Mission régionale d'autorité environnementale
ÎLE-DE-FRANCE

**Avis délibéré
sur le projet de construction d'une centrale photovoltaïque
situé à Esmans
(Seine-et-Marne)**

N°MRAe APJIF-2022-028
en date du 21/04/2022

Figure 2: Plan d'implantation du projet - Etude d'impact (p.19)

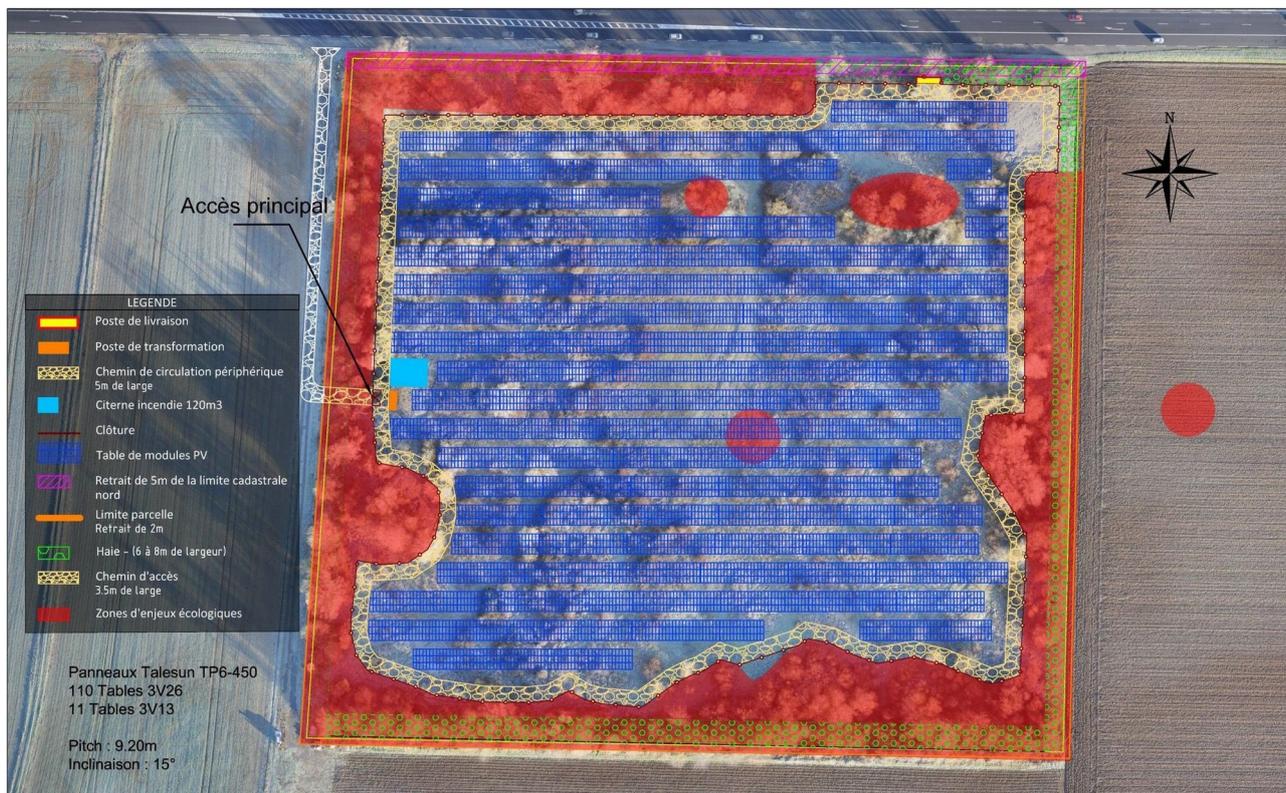
La MRAe note que l'emprise du projet sera délimitée par une clôture rigide périphérique d'une hauteur de 2 mètres et d'une maille unitaire de 5x20cm (p.95). Compte tenu de la biodiversité constatée à proximité, il n'est pas précisé si les petits mammifères notamment seront en mesure de traverser le site ou si celui-ci devra être nécessairement contourné.
